INSERTION PAYSAGERE DES BATIMENTS D'ELEVAGE

Pétitionnaire : GAEC du Reuillet
Adresse : 21 chemin de Montmirey - 39290 DAMMARTIN-MARPAIN
Maître d'œuvre : SICA Jura
CAUE du Jura : Olivier Draussin - Architecte conseiller
Date de la visite : 5 mai 2017

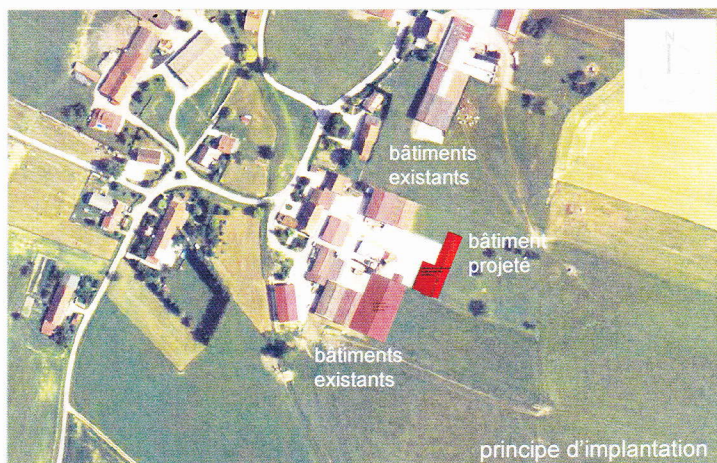
Le bâtiment est destiné au séchage solaire du fourrage et au stockage des céréales. Le corps de bâtiment principal mesure 55 mètres de long pour 13 mètres de large, épaissi d'un appentis de 10 mètres de profondeur couvert du même toit sans rupture de pente. Le pignon Sud-Ouest est équipé d'un escalier extérieur couvert et fermé, bardé du même bois que les façades. Sa sous-face n'est pas décrite dans le dossier de demande de Permis de Construire, mais elle pourra recevoir un habillage en tôle identique à celle utilisée pour la couverture, afin d'alléger un peu l'aspect de cette excroissance volumétrique. Il est intégralement bardé de bois, complété en façades par des bandes de translucides. La toiture est composée de bacs acier RAL 7016 gris anthracite, teinte reprise sur les portes de la façade principale.
